Innkalling
til
Formannskapet

Møtedato: 10.02.2015

Kommuneplan, arealdel 2014-2026

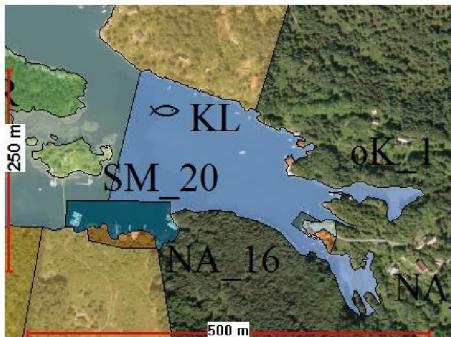
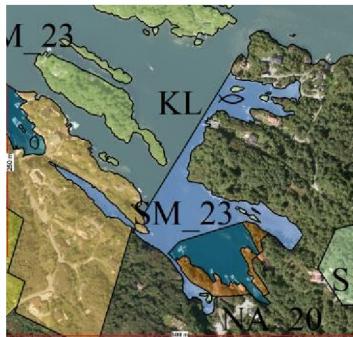
Fiskarlaget Vest meiner at følgjande kaste-/låssettingsplassar, må inn i kommuneplanen; Vikan, Leirvik, Io, Sanden, Kårbøvågen og Havrøya. Ved Brattholmen, Skapeneset, Håøyna og Krossnessundet må ein kunne sameksistere med småbåtar og andre fortøyningar.

Meland kommune tek inn fyljande kaste og låssettingplasser i plan;

Område ved Io

Område ved Sanden

Illustrasjon over området der padleklubben held til i dag

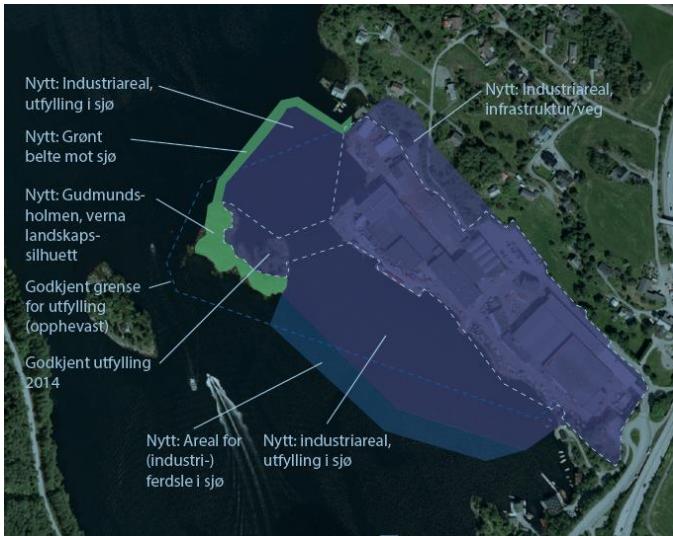
Lokalisering i dag er på Flatøy, der dei leigar eit naust som grenser til Frank Mohn, Flatøy. Slik Nhp opplever det er noverande plassering svært godt eigna, utfordringa deira er at det er vanskeleg å få til ei utviding.

Styret i Nhp er bekymra for kva konsekvensar ei utviding av Frank Mohn kan få for deira aktivitet, då med omsyn til miljø og friluftsliv. Dei nemner stenging av sundet som vil føre til at ein må lenger ut i fjorden til padling. Det kan og resultere i redusert vasskvalitet på grunn av mindre gjennomstrømming. I merknaden peiker Nordhordland padleklubb på at arealet som er sett av i Skitnedalsområdet er isolert sett godt eigna til klubben sine aktivitetar og eit framtidig fleirbruksanlegg. Utfordringa med dette arealet er tilkomst og avstand til kollektivtransport.

Det er avgjerande for dei at det er kort avstand til kollektivterminal, slik at brukarane deira ikkje må skifte buss. Rekkefølgekrav og kostnaden med avkjørsler ,er også punkt som dei meiner gjer at det nye regionale anlegget kan ligge for langt fram i tid for ei vidare utvikling av klubben. Dei ber om at nordre del av det planlagde industriområdet vert sett av til friluftsliv, slik at dei er sikra ein stad å drive med sporten.

Her har vi gjort nye vurderingar i området i tråd med det pågående arbeidet med godkjent reguleringsplan for utviding av Frank Mohn, Flatøy. Meland kommune har gjort vurderingar i høve til å ta vare på grønstruktur og deler av Gudmundsholmen ved Frank Mohn si verksemd. Vidare at Nordhordland padleklubb kan få behalde sitt areal til klubben si verksemd. Under er det illustrert korleis vi kan ta vare på kvalitetane i området.

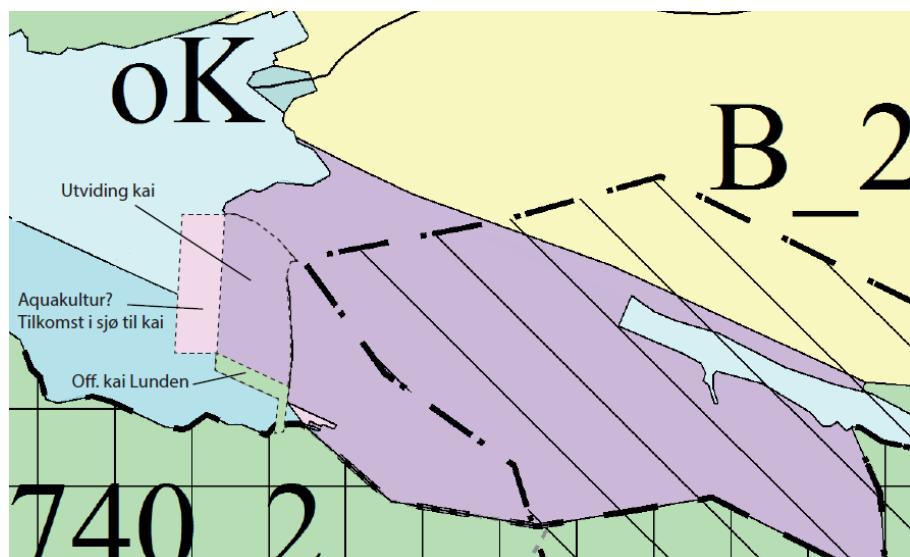
Leveringsleidningen som ligg utover frå anlegget vårt og til leveringsbrygga på nordsida i Eikevika (om lag 200 meter vest av lo-bru), må sikrast rett til turvande vedlikehald og elles tiltak som gjeld større reperasjonar m.m.

Den nye leveringsbrygga i/ved Eikevika har pt. vore i drift i snart 2 år, denne er heilt avgjerande for levering av den sjøklare settefisken frå anlegget. I den nye kommuneplanen sin arealdel, må dette tiltaket visast og settast av i kartet som t.d. Hamneområde. Det er særskilt viktig at utviding, vedlikehald, justering og andre tiltak i dette «hamneområdet», vert gjeve rom for i planen.

Vidare vert kaien på nordsida av Eikevika lagt inn som kai/hamneområde i plan.
